• ارزیابی و نقد طرح و ساختمان جدید مسجد ولیعصر (عج) در مجاورت تئاتر شهر (تهران)

• عبدالحمید نقره کار*

• Critical Analysis of Mosque design Case Study: Vali Asr Mosque in adjacent to city theater of Tehran

شکل ۷. در طرح جدید، در مقابل بت تأثر شهر، سر مسجد را قطع نموده‌اند.

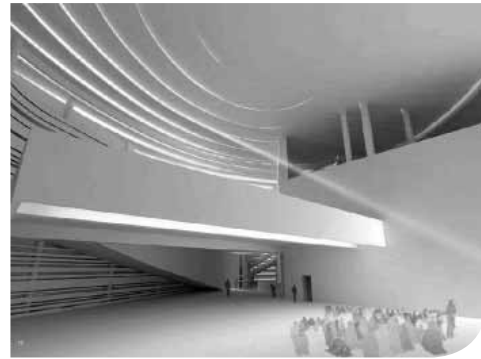
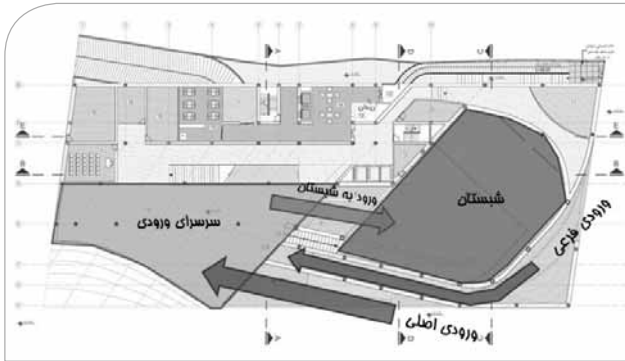
۵-۳. معمار جدید در تحلیل مقطع شمالی - جنوبی تأثر شهر و طرح قبلی، با پیش فرض غلط بت‌گونه پنداشتن ساختمان تأثر شهر و حذف هر گونه ساختمان مکمل در اطراف آن، خطی مایل از زمین به سمت بدنه طرح قبلی مسجد می‌کشد و می‌گوید: cut (کات)، یعنی هر عنصری که بالای این خط است، باید بریده شود، (با این پیش فرض سر و دستهای برافراشته مسجد را مانند گیوتین‌های قرون وسطایی قطع می‌نماید) و با ذوق زدگی سبک کار خود را پیدا می‌کند و می‌گوید «سبک لند اسکپ»، یعنی همه چیز در امتداد زمین یا زیرزمین باید قرار گیرد. چرا؟ چون بت بزرگ، یعنی ساختمان تأثر، باید استیلا و سلطه بلامنازع بر همه عناصر اطراف خود داشته باشد. با این پیش فرض غلط، ساختمان جدید مسجد، بر اساس حیثیت و شأن درونی و حقیقی خودش طراحی نمی‌شود، بلکه مبتنی بر شأن اعتباری، فرضی در کالبد بیرونی تأثر و به سمت آن، سر خود را بر زمین می‌گذرد و سجده می‌کند و سر ساختمان به زمین می‌چسبد.

شکل ۹. ورودی دهلیز مانند، تنگ و تاریک و کالبد بی هویت و صلب در طرح جدید مسجد مأخذ: Fluid Motion Architects , (2008-2012)

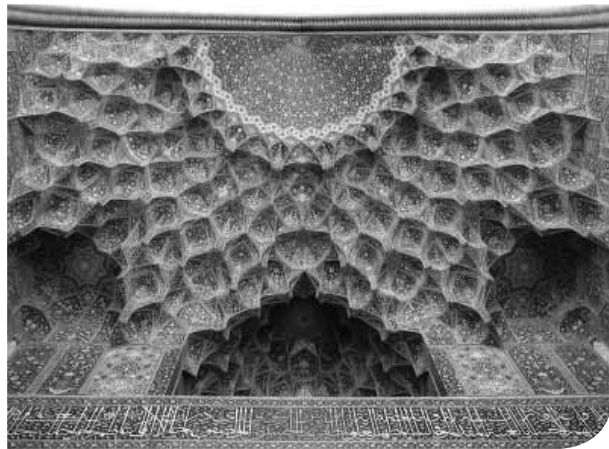
۵-۵. طراحی یک ورودی حلزونی، سر بسته، تاریک، خود پنهان، شبیه لانه‌ی حیوانات موذی و مضر برای یک مسجد، واقعاً از عمق بی خبری، از خود بیگانگی و بازیگری (کار لهو و لعب) و پوچی (کار لغو) آن حکایت می‌کند.
